COMMISSION ROYALE DES MONUMENTS ET DES SITES
KONINKLIJKE COMMISSIE VOOR MONUMENTEN EN LANDSCHAPPEN

Objet : BRUXELLES. Rue Montagne du Parc – Aménagement d’un second accès à la station de métro

« Parc ».

Avis préalable de la CRMS

Délimitation de la zone disponible en vue de la construction d'un accès métro station « Parc » - Bruxelles Mobilité

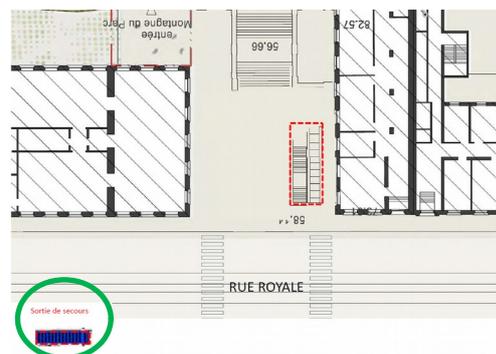
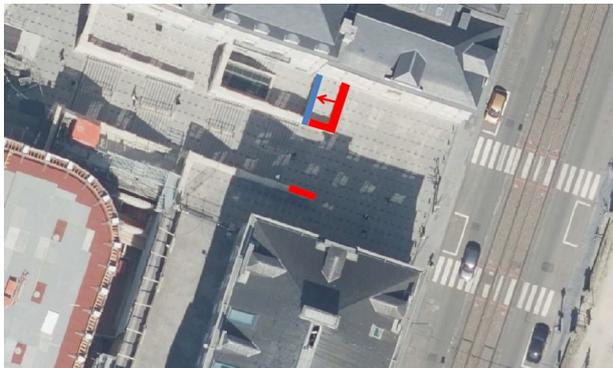
La présence de nombreux impétrants et de l'égout ne permet pas le placement d'un escalator à angle d'inclinaison de 30°, et impose de recourir à un escalator à 35° sauf à déplacer le muret jouxtant l'Hôtel de France de 3,10 m. Bruxelles Mobilité propose le placement d'un escalator à 30°, moins contraignant pour des raisons techniques, selon deux variantes. Toutes deux supposent donc le déplacement du muret en retrait de 3,10m côté Hôtel de France et la suppression d'une partie du muret de l'autre côté (cf. dessins dans les variantes 1 & 2) :

Suite à son avis de principe émis le 27 novembre 2019 et à la présentation des variantes proposées par Bruxelles Mobilité lors de la réunion du 8 juin dernier, **la CRMS prend acte de l'impossibilité d'aménager la seconde entrée de la station « Parc » dans le bas de la rue Montagne du Parc**, à proximité du futur siège de BNPPF, en fin de construction.

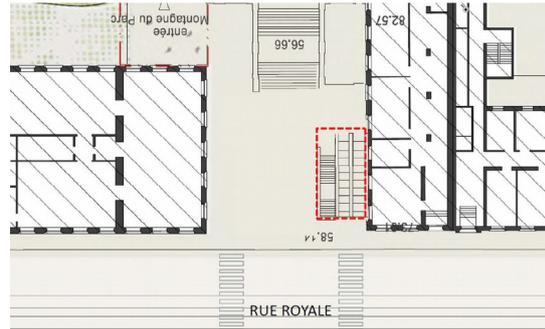
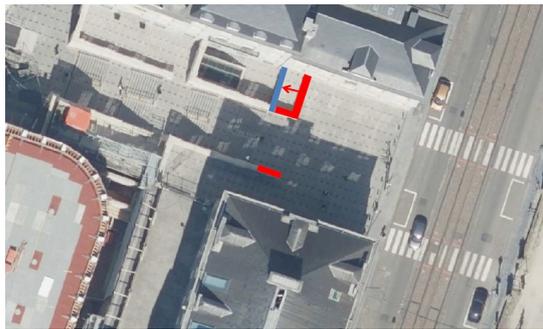
La Commission ne soutient pas la « Variante n°1 » (un escalator simple ascendant et un escalier) car elle nécessite de se doubler d'une sortie de secours rue Royale. Même si la matérialisation de cette sortie de secours se résumerait à une trappe au niveau du sol et une délimitation permettant l'ouverture aisée, cela ne répond pas à la volonté de préserver la voie Royale libre de toute installation et multiplierait de manière trop invasive les accès.
